Subprefeitura Pinheiros

# SEMINÁRIO: O LARGO DA BATATA QUE QUEREMOS

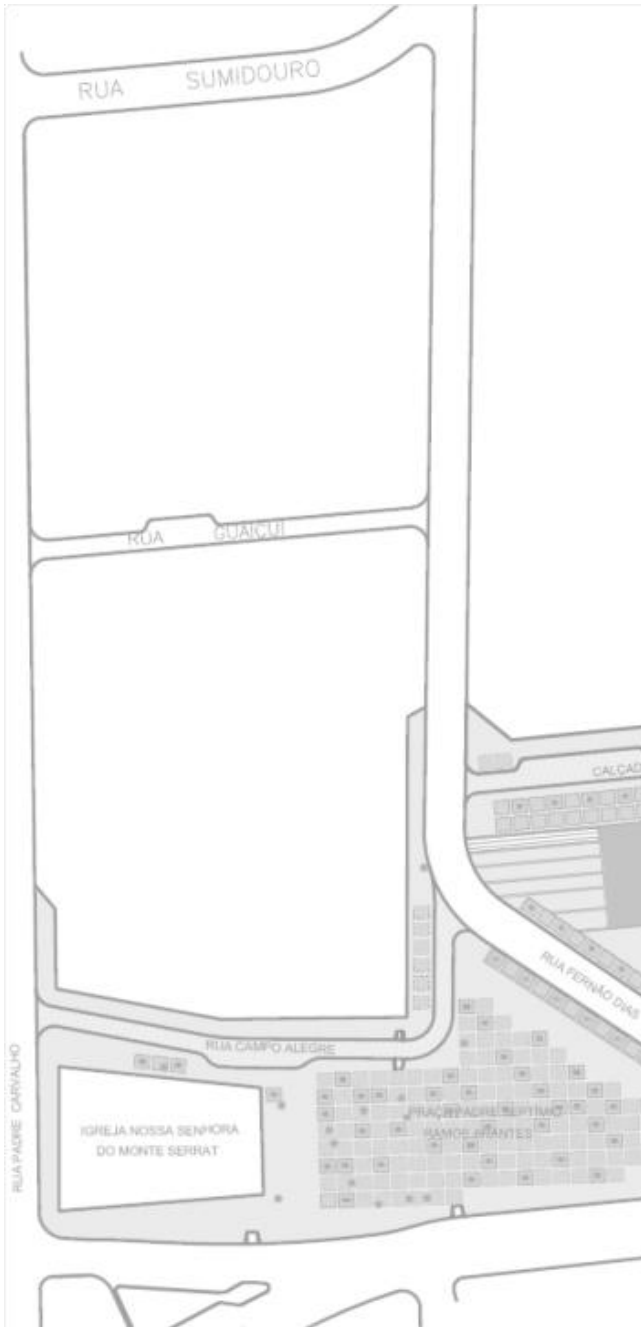
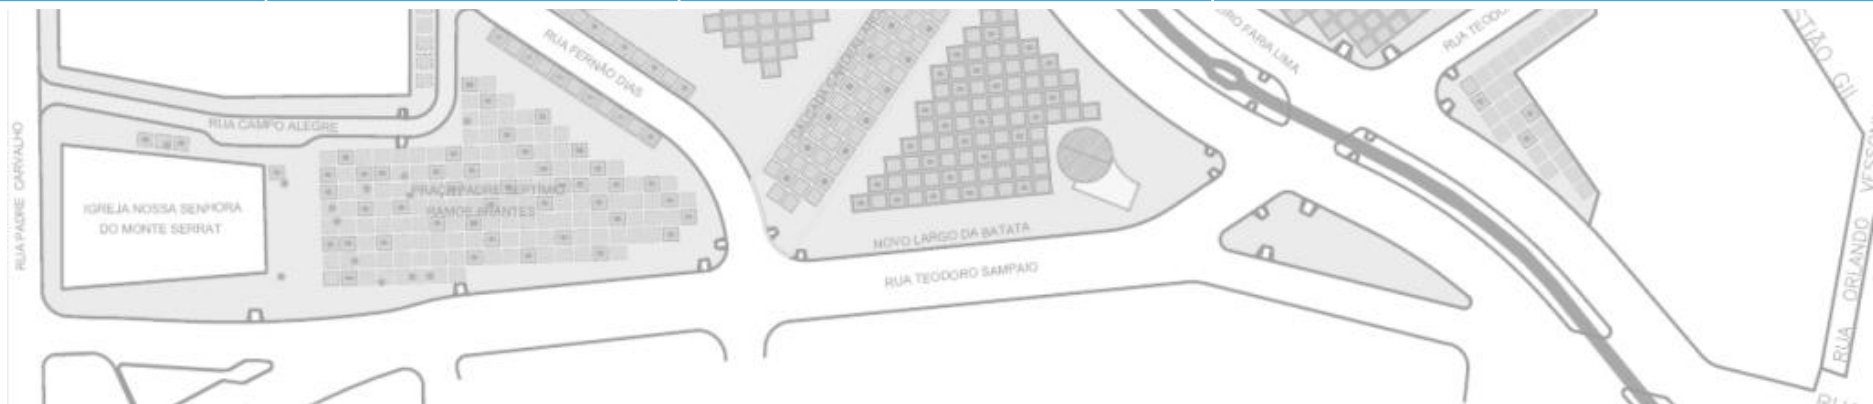
LOCAL	PROBLEMA	SUGESTAO	COMENTÁRIO CET
<p>7 – Esquina da rua Amaro Cavaleiro com rua Paschoal Bianco</p> <p><b>CS N.º</b> <b>00.25.00136/15-90</b></p>	<p>Faixa de pedestres não permite boa visualização pelos veículos que convertem da Rua Amaro Cavaleiro para Paschoal Bianco</p>	<p>Sinalização adequada, recuo da faixa, ou outra solução que dê segurança aos pedestres.</p>	<p>Com base em pesquisa realizada, elaboramos <u>projeto de sinalização horizontal, numenc. 811-0020/15-1</u>, prevendo reposicionar a faixa de pedestre para o alinhamento da Rua Amaro Cavaleiro junto a R. Paschoal Bianco, visando melhorar as condições de segurança. O referido projeto deverá ser implantado conforme cronograma de prioridades da Diretoria de Sinalização da Companhia.</p>

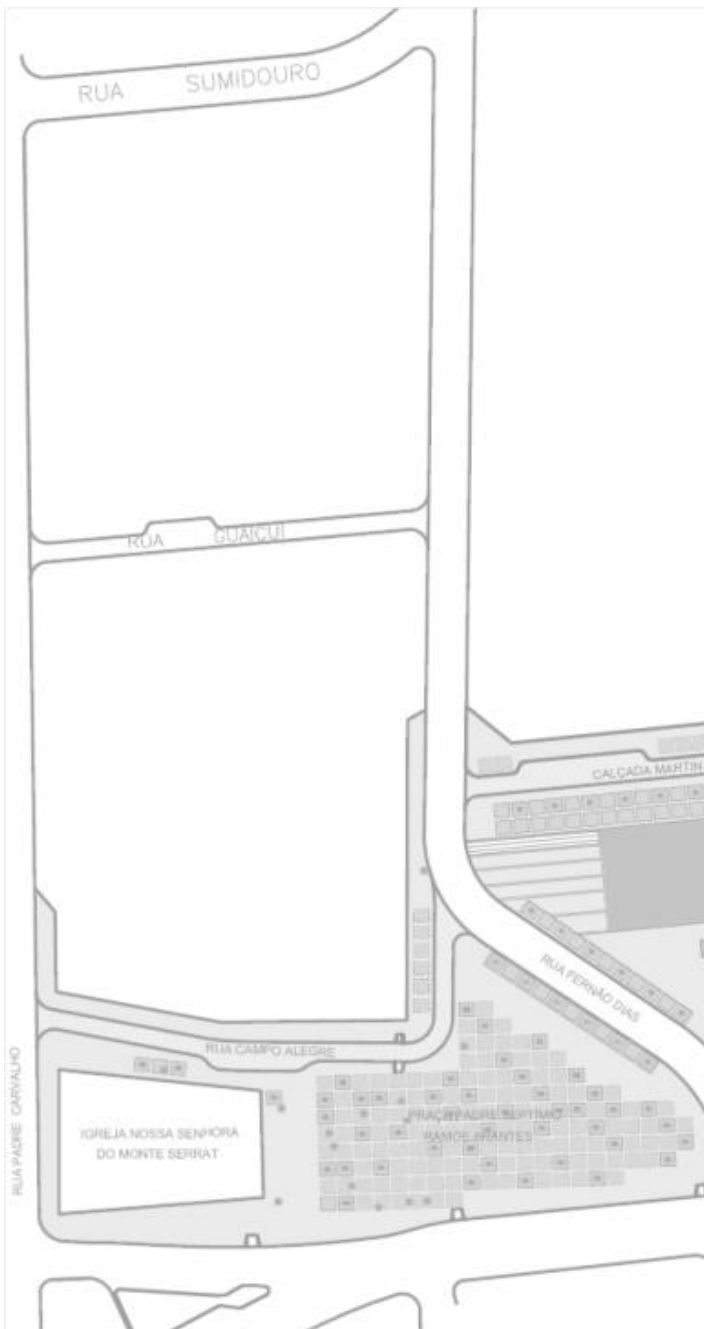
LOCAL	PROBLEMA	SUGESTAO	COMENTÁRIO CET
<p>10 - Início da Rua Sumidouro, no cruzamento com Rua Fernão Dias</p> <p><b>CS N.º</b> <b>00.25.00145/15-80</b></p>	<p>Não há faixa para travessia de pedestres no começo da Rua Sumidouro. Só existe na travessia da Fernão Dias com Chopin Tavares de Lima.</p>	<p>Sinalizar travessia para pedestres naquela esquina, que é bastante larga e perigosa.</p>	<p>Em atenção a solicitação, informamos que foi elaborado projeto de sinalização horizontal e semafórica, prevendo a travessia de pedestres para a R.Sumidouro com R. Fernão Dias.</p> <p><b>Numenc. 961.0020/15-1</b></p>

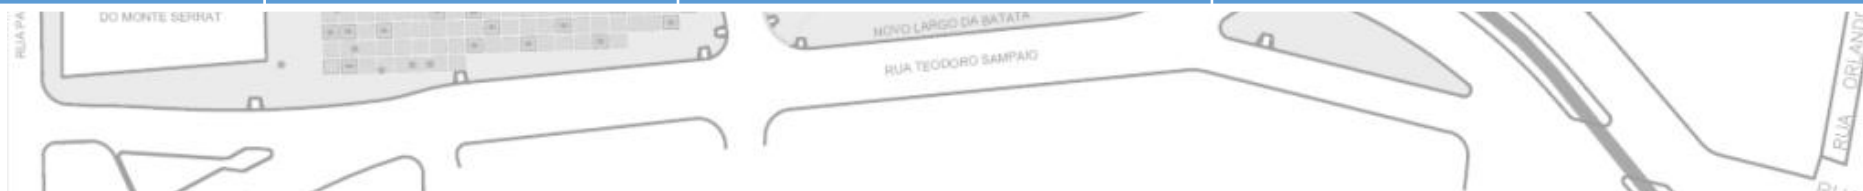
LOCAL	PROBLEMA	SUGESTAO	COMENTÁRIO CET
<p>11 – Rua Fernão Dias, em frente à igreja no Largo da Batata.</p> <p><b>CS N.º 00.25.00148/15-79</b></p>	<p>Local de intenso tráfego e travessia de pedestres (cerca de 9.000 por dia). Não há faixa para travessia de pedestres e veículos circulam em velocidade.</p>	<p>Implementar faixa e sinalização para travessia de pedestres.</p>	<p>Em atenção ao problema apresentado de conflito entre veículos e pedestres no cruzamento da R. Fernão Dias frente a Igreja do Largo da Batata, informamos que após análise técnica onde verificamos a composição do fluxo veicular, as características físicas da via, sendo esta em curva gerando risco aos condutores que trafegam pela R. Fernão Dias, antes do referido local, a existência de intervalos nos fluxos veiculares quando os pedestres efetuam a travessia, não sendo necessário esperar todo o ciclo semaforico, foi constatado que tais características não correspondem ao estabelecido para a adoção desse tipo de dispositivo, conforme determinado pelo manual específico da CET.</p> <p>Ressaltamos, para que as atividades rotineiras de deslocamento e estacionamento nas grandes cidades transcorram com segurança e harmonia, é necessária a colaboração de todos os personagens -condutores e pedestres - que compõem o trânsito.</p> <p><b>Será implantada faixa de pedestres próxima a R. Martim Carrasco após o fechamento da mesma, complementando a sinalização de travessia de pedestres.</b></p>

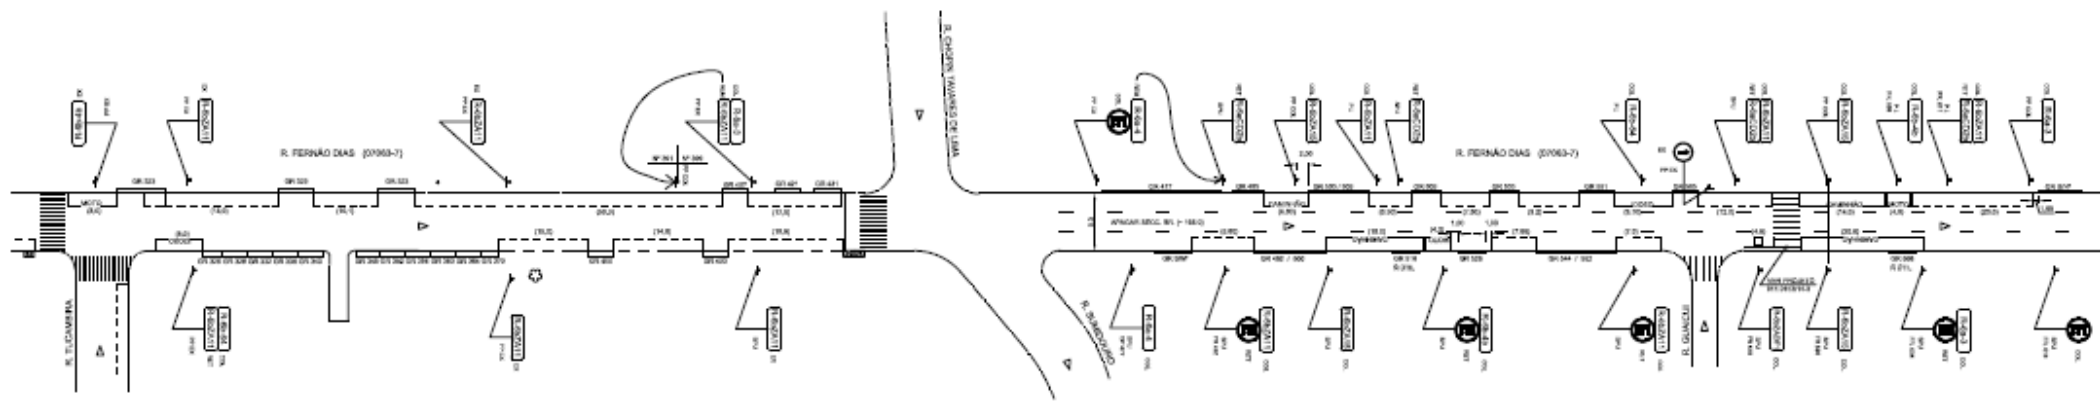
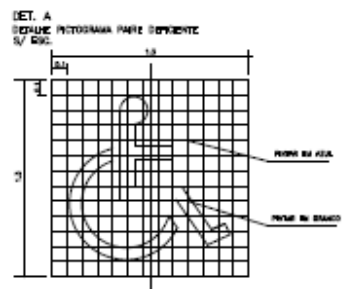
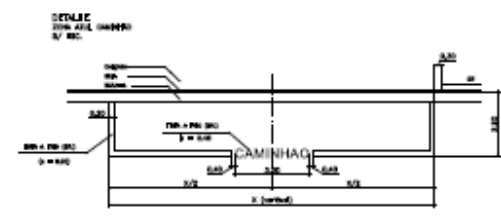
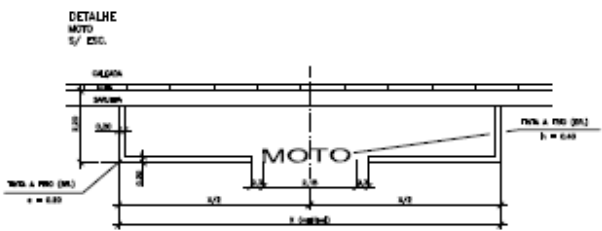
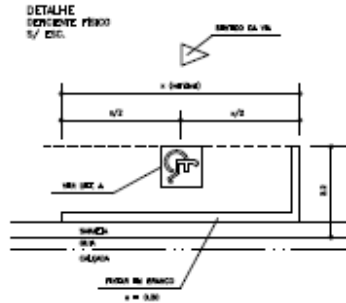
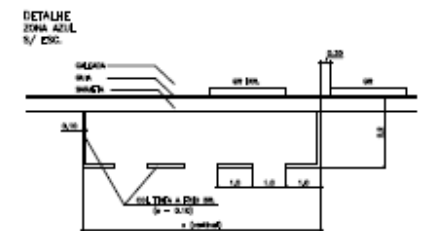
LOCAL	PROBLEMA	SUGESTAO	COMENTÁRIO CET
<p>15 – Rua Fernão Dias X Rua Martim Carrasco</p> <p><b>CS N.º</b> <b>00.25.00158/15-22</b></p>	<p>Grande número de pedestres atravessando para o supermercado, para o Largo. Sem sinalização para travessia com ônibus e carros em velocidade.</p>	<p>Farol e faixa de pedestres, contribuindo para a redução da velocidade dos veículos na Rua Fernão Dias.</p>	<p>Em prosseguimento a devido a solicitação do DET-OE1, foi elaborado estudos para o local o que gerou os projetos de nº 901.0079/15-5 e 811.0153/14-3, onde prevê a implantação de sinalização de regulamentação de estacionamento rotativo ( zona azul ), bem como a pintura de faixa de pedestres, visando garantir melhores condições de segurança e acessibilidade ao local.</p>
